平潭综合实验区自然资源与生态环境局

奥园·翡翠岚都 A 区地块项目一期 竣工规划条件核实公示

奥园·翡翠岚都A区地块（一期）调整前总平面图

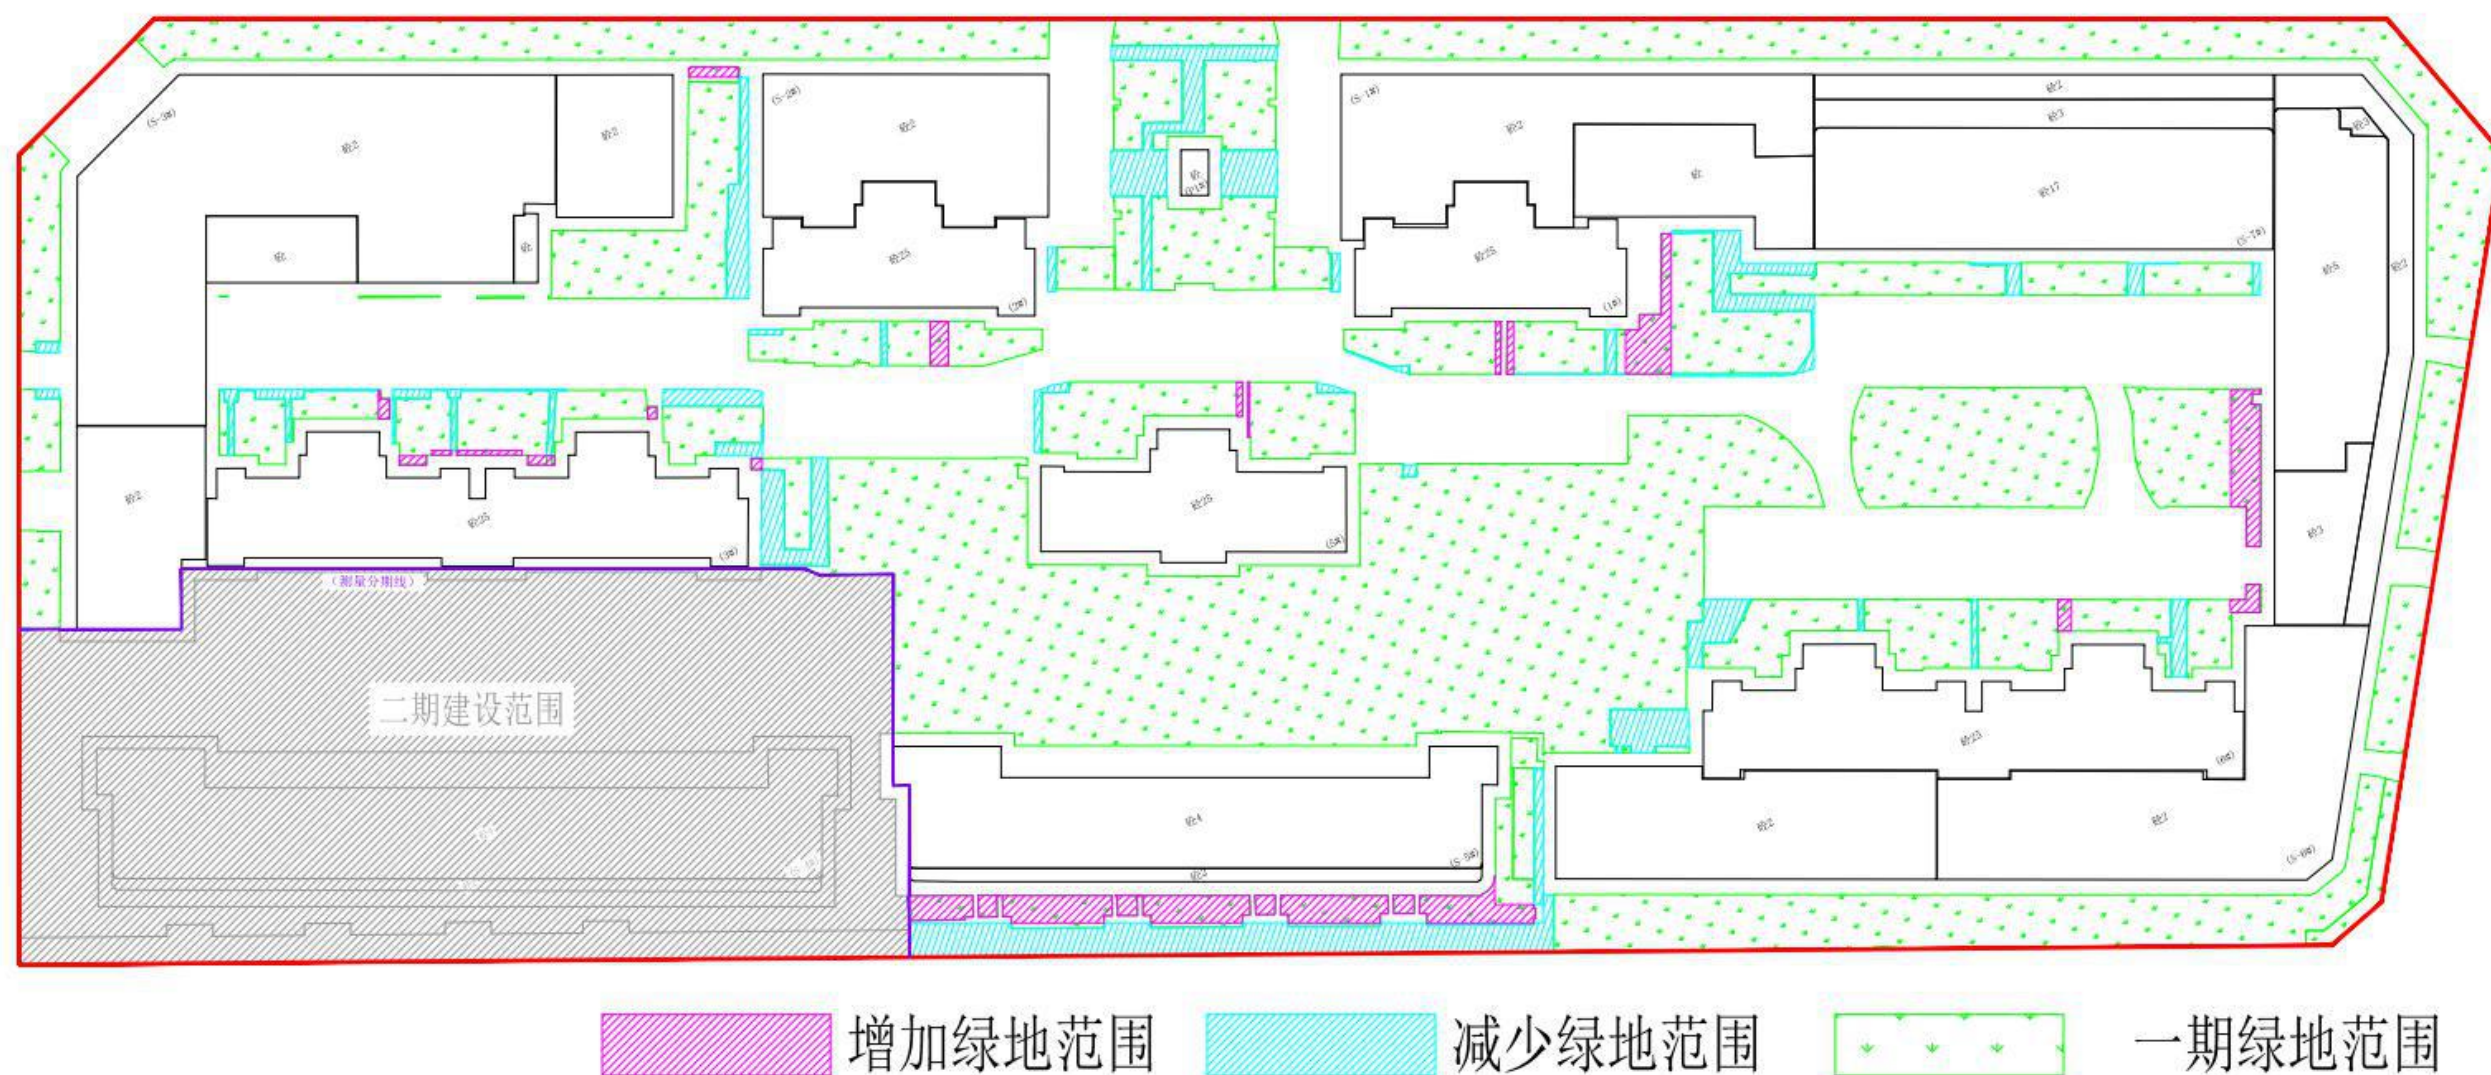
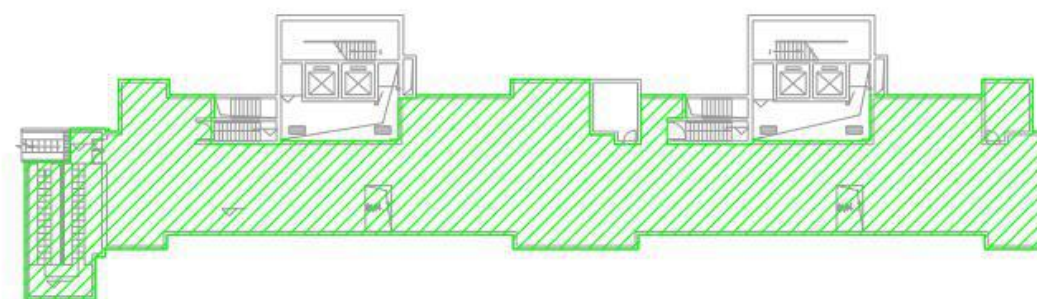
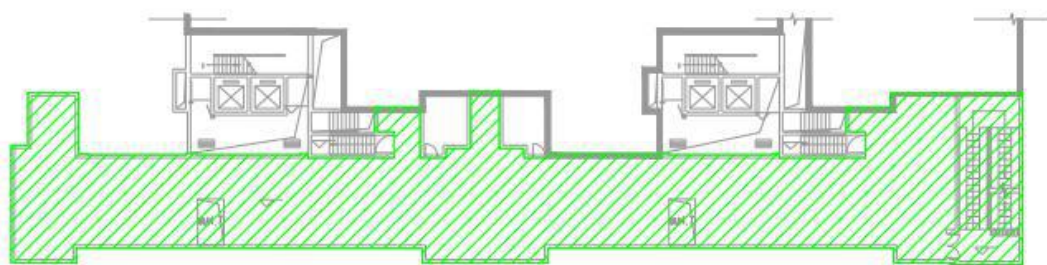
调整前A地块一期绿地总面积（根据轮廓测算）：8186.66m²

调整后A地块一期绿地总面积：7601.34m²；调整后A地块整体绿地率仍满足审批要求（≥35%）。

调整原因：1、调整前总平面图绿地面积测算有误，绿地轮廓测算多于审批绿地面积；
2、为提升实地景观面，优化动线，便于业主通行。

奥园·翡翠岚都A区地块一期变更后地下室(夹层)

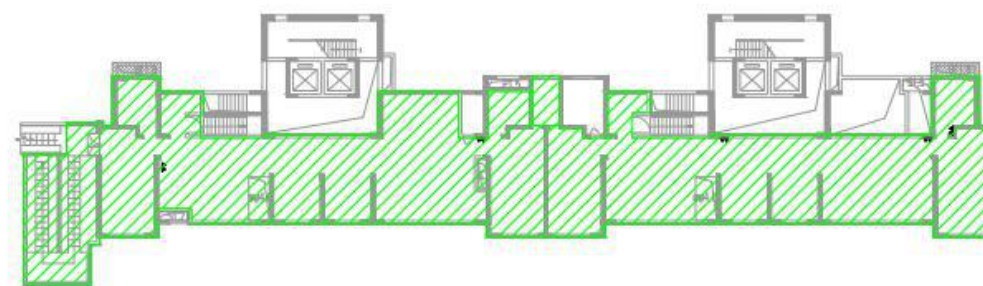
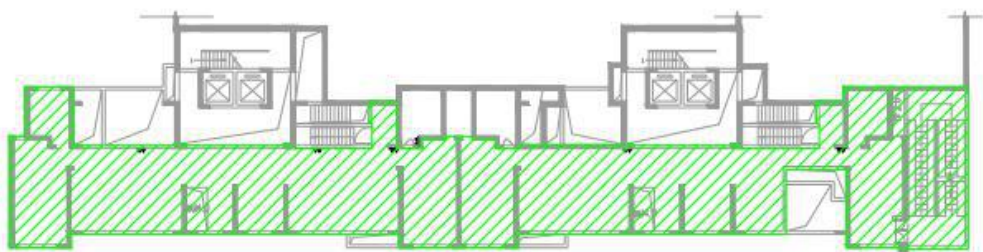
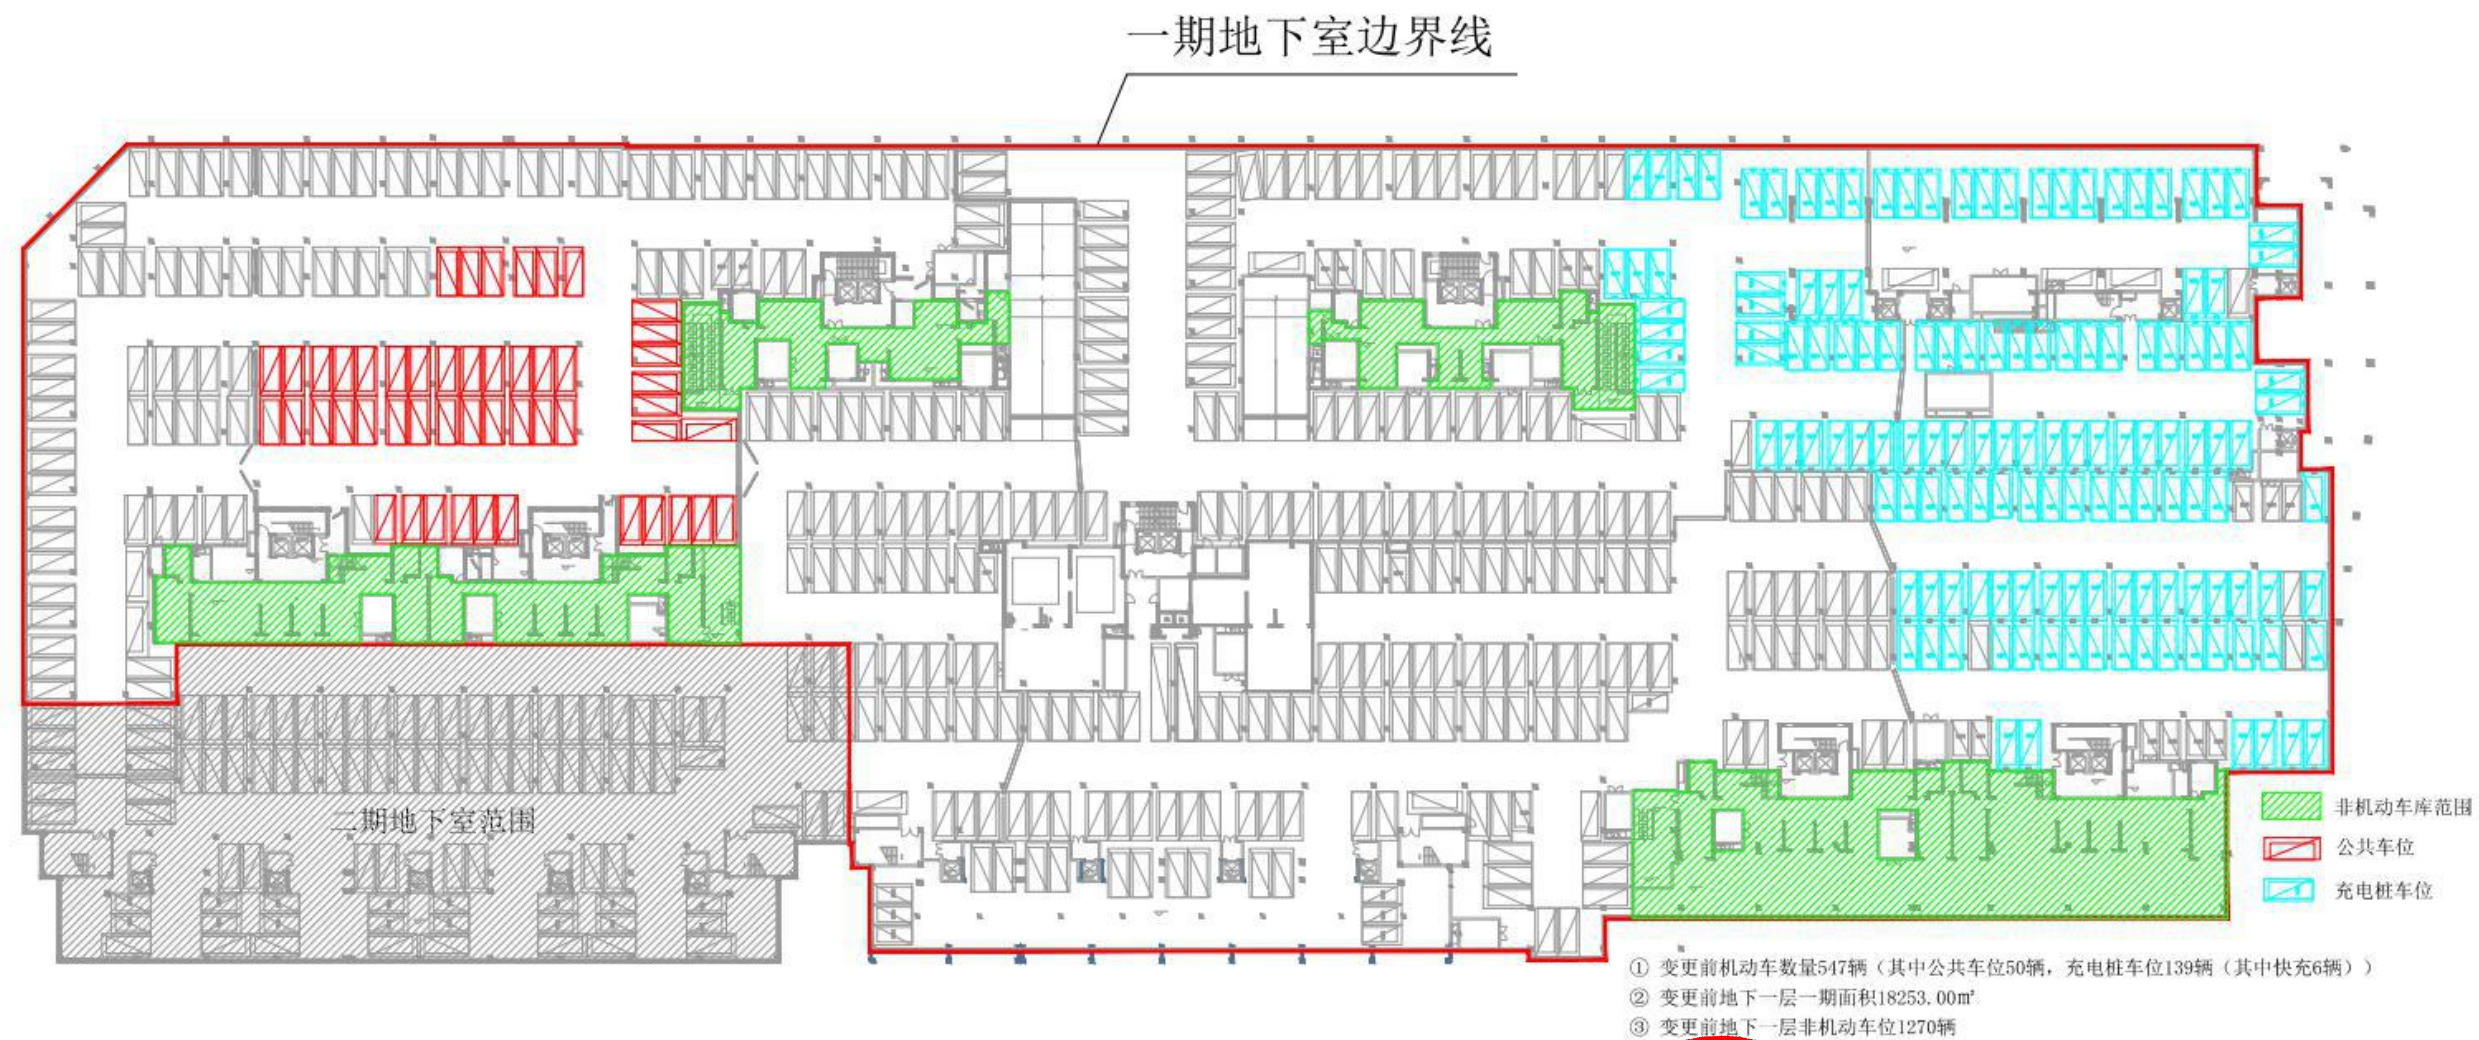
① 变更前地下室夹层面积1042.44m²

② 变更前地下室夹层非机动车位539辆

① 变更后地下室夹层面积995.40m²

② 变更后地下室夹层非机动车位502辆

调整原因：优化结构，使布局更合理。

奥园·翡翠岚都A区地块一期变更后地下室（地下）

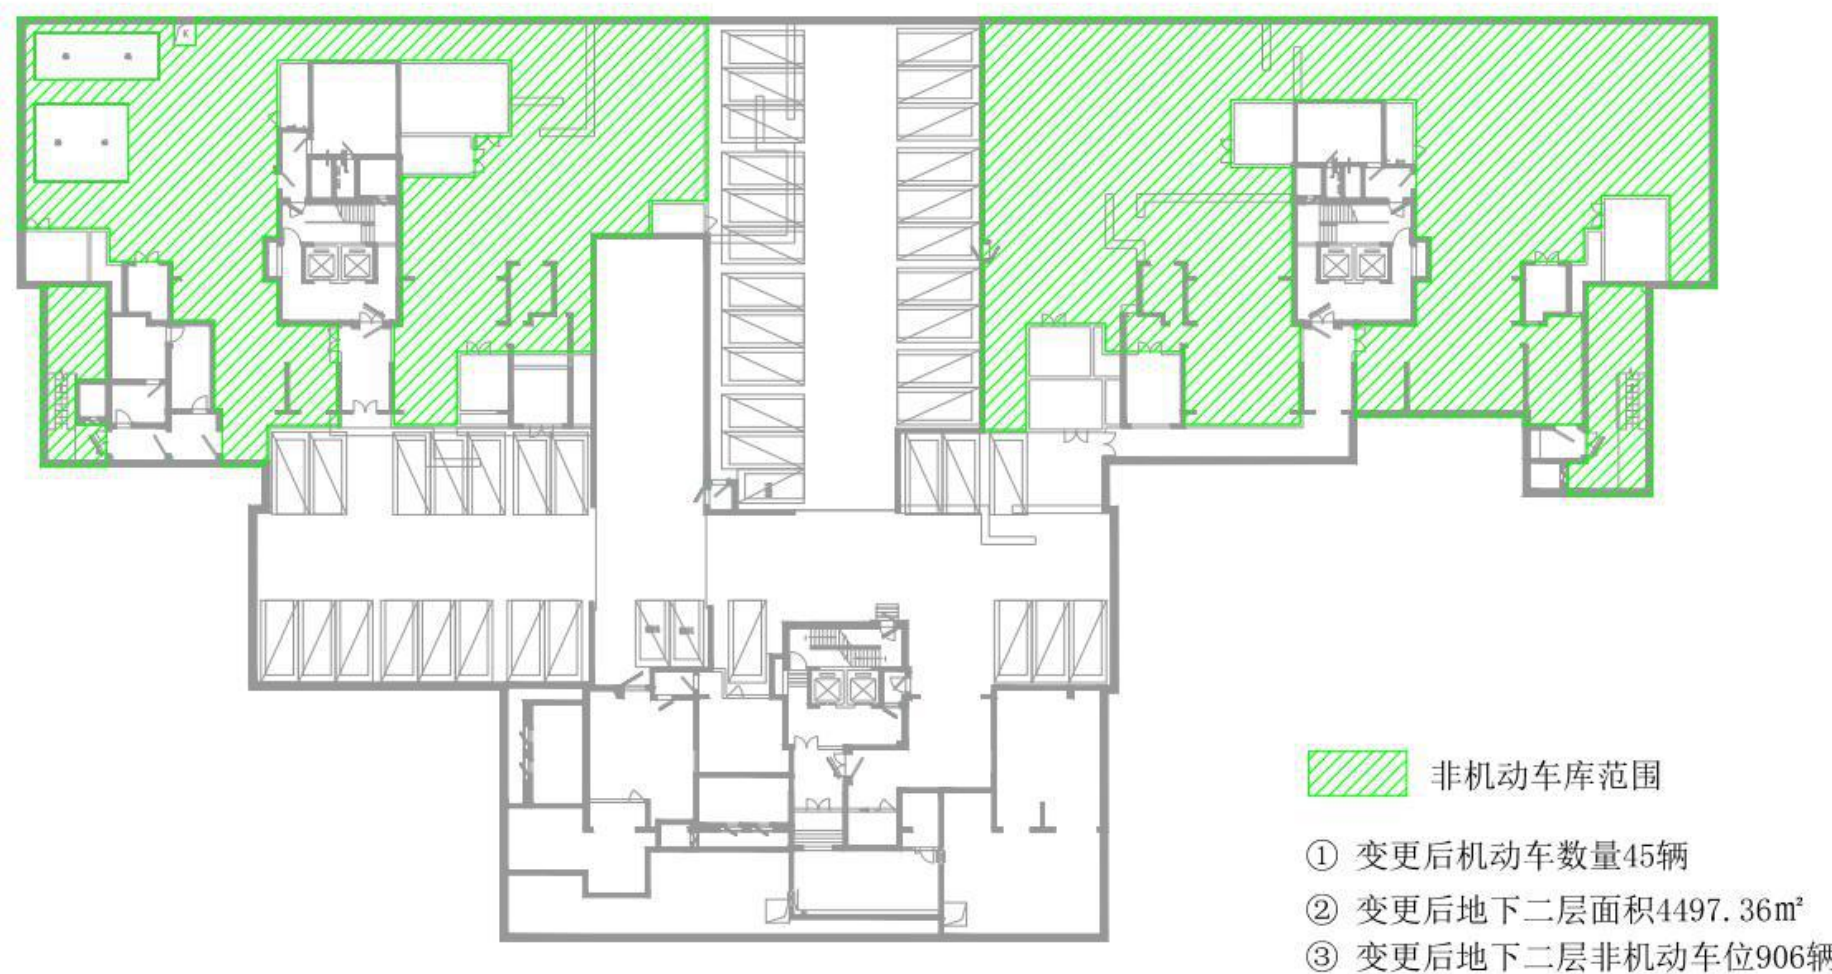
调整原因：优化结构及停车动线，使布局更合理，便于业主停车
